Vandværkets kritik af forvaltningens orientering til miljøudvalg

Hermed indsigelse mod den grundvandsvurdering, som forvaltningen har fremlagt for kommunens politikere "Geologi og grundvand i området ved Erhvervsområde Farremosen" fra den forbrugerejede vandforsyning Lynge Overdrev Vandværk A.m.b.a. Vi har dags dato kl. 17-18 været til orientering hos forvaltningen, hvorfor nærværende indsigelse beklageligvis fremsendes så sent i beslutningsprocessen.

Datagrundlag og estimeret vandskel

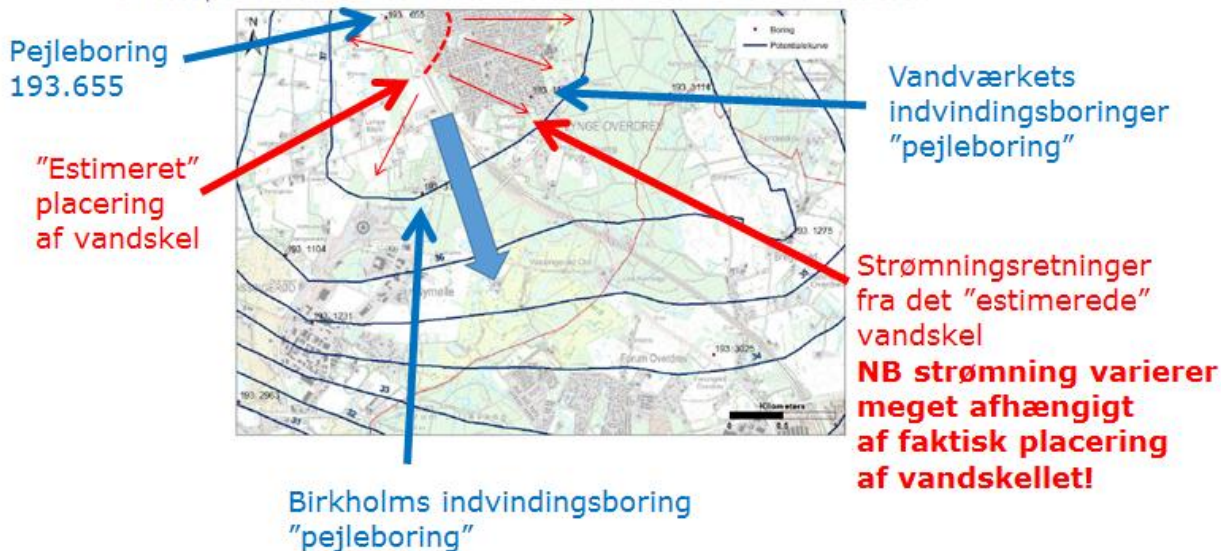
Forvaltningens påstand 1: "Grundvandet i det primære magasin strømmer i syd-sydøstlig retning ved Erhvervsområdet, dvs. væk fra vandværkets indvindingsområde"

- Vandværket mener ikke, at dette er bevist. Hydrogeologisk fremgår det af kortet af 1/11 2017, at der må være et vandskel i eller omkring det udlagte erhvervsområde. Desværre er der ikke dybe borer, som eksakt kan belyse, hvor dette vandskel ligger. Den eksakte beliggenhed af vandskellet er essentiel, da vandskellet afgør, præcis hvordan strømningsretningen er. Kortet med borer og data fra GEUS Jupiter database viser, at der er et begrænset antal (tre) dybe borer i området: 193.655, Birkholm Planteskole's indvindingsboring 193.1283 samt vandværket indvindingsboringer (193.1175). To af disse pejlepunkter er endvidere indvindingsboringer, hvorfor pejlinger desuden vil være påvirket af vandindvindingerne.

Vandværket mener, at det strømningsmæssige datagrundlag er yderst usikkert for en så essentiel vurdering (se bilag 1), og der således ikke kan påvises en begrundet sikkerhed for vandværkets fremtidige drikkevandsindvinding.
